Avis délibéré
de la Mission régionale d'autorité environnementale
Provence-Alpes-Côte d'Azur

sur le projet de construction d'une centrale photovoltaïque au
sol à Mérindol (84)

**N° MRAe
001058/A P**

Figure 2: Plan de masse du projet. Source: Étude d'impact.

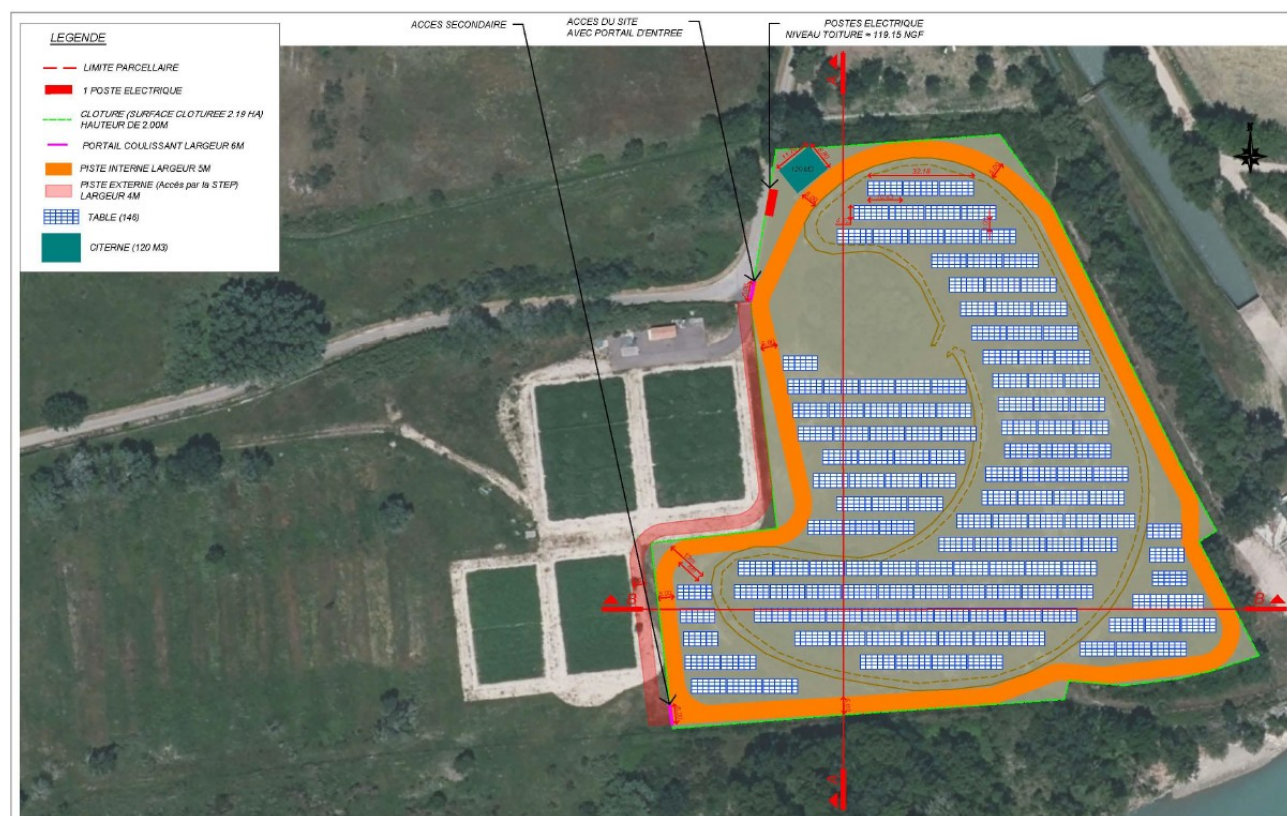
L'injection de l'électricité produite sur le réseau public de distribution nécessite de relier le poste de livraison à un poste source. L'étude d'impact indique qu'« un raccordement en piquage sera envisageable à 1,22 km sur une ligne reliée au PS de Mallemort », sans toutefois en analyser les incidences, alors qu'il fait partie intégrante du projet⁵ ».

La MRAe recommande de compléter le périmètre de projet pris en compte dans l'étude d'impact par l'opération de raccordement au poste source, d'en analyser les incidences et de prévoir, le cas échéant, des mesures d'évitement et de réduction adaptées.
